**ZIE BIJZONDERE  
VOORWAARDE(N)**

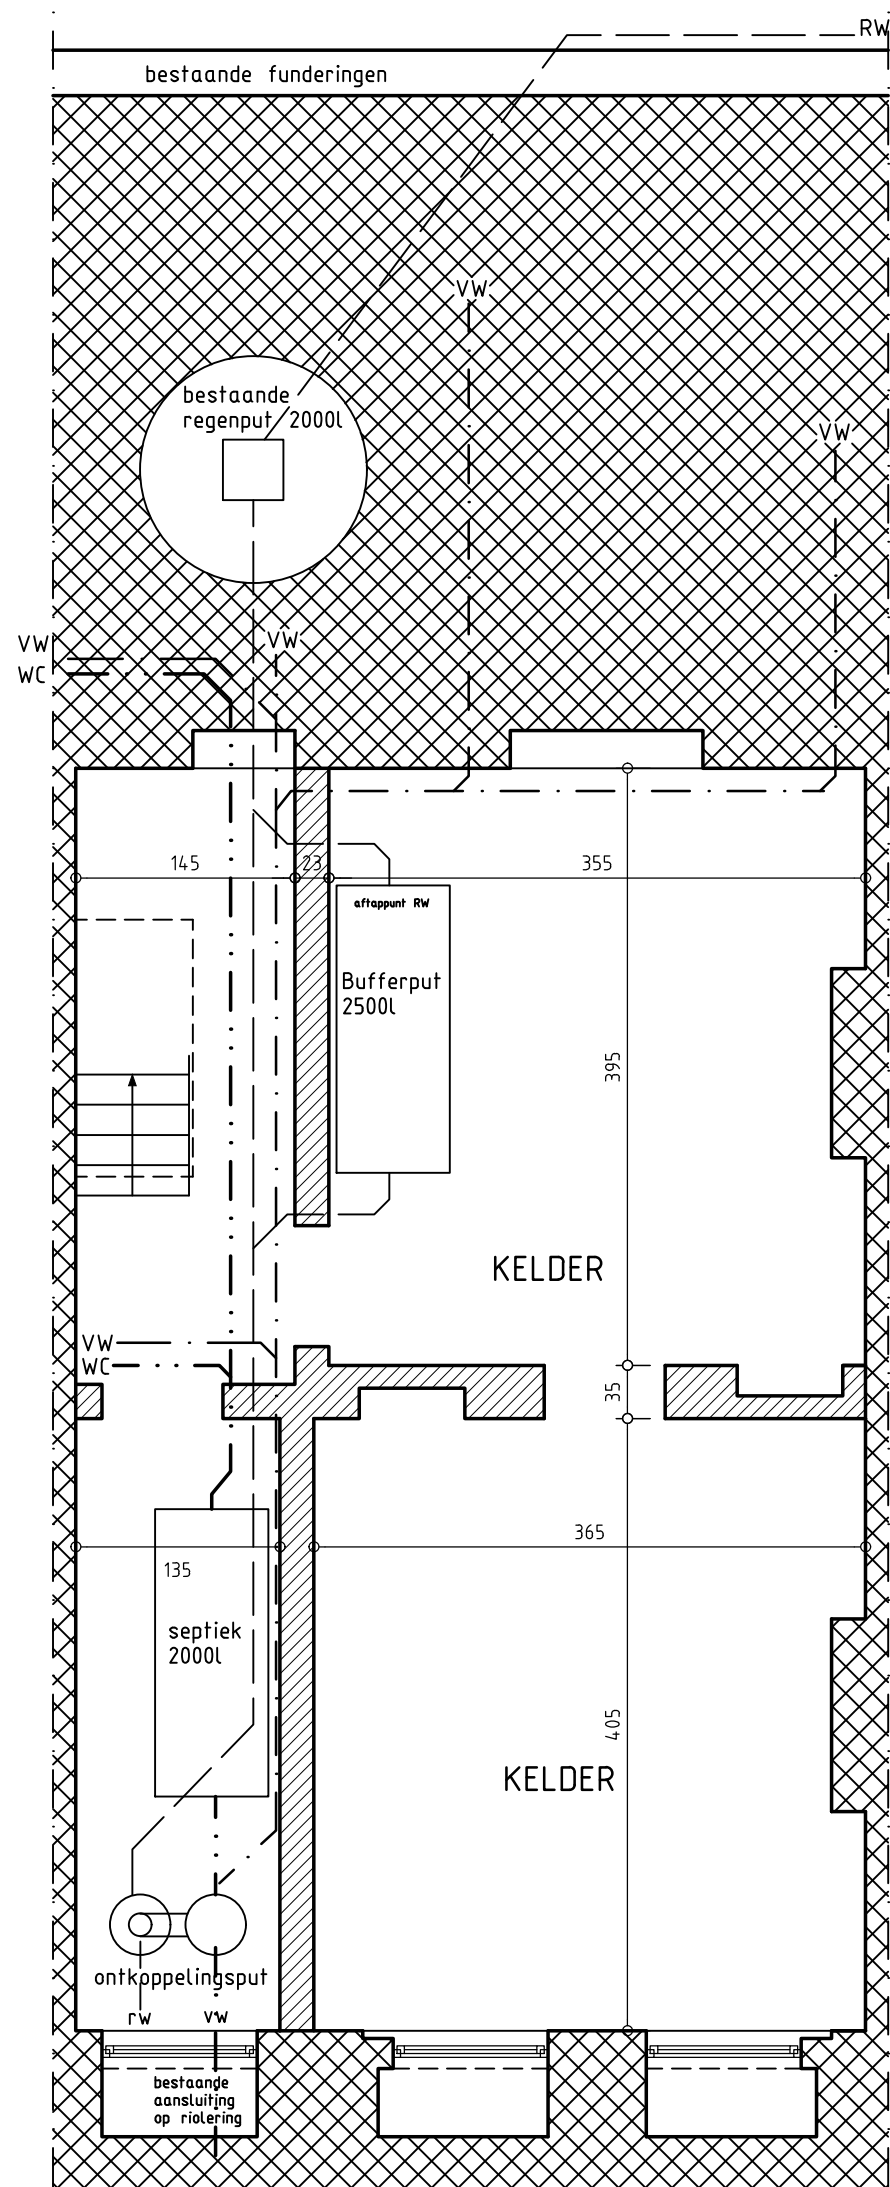
Aanleggen van een infiltratiebekken in de tuinzone is niet mogelijk gezien het geringe nivoverschil tussen de uitgang van de bestaande regenwaterput en de bestaande aansluiting op de straatriolering.
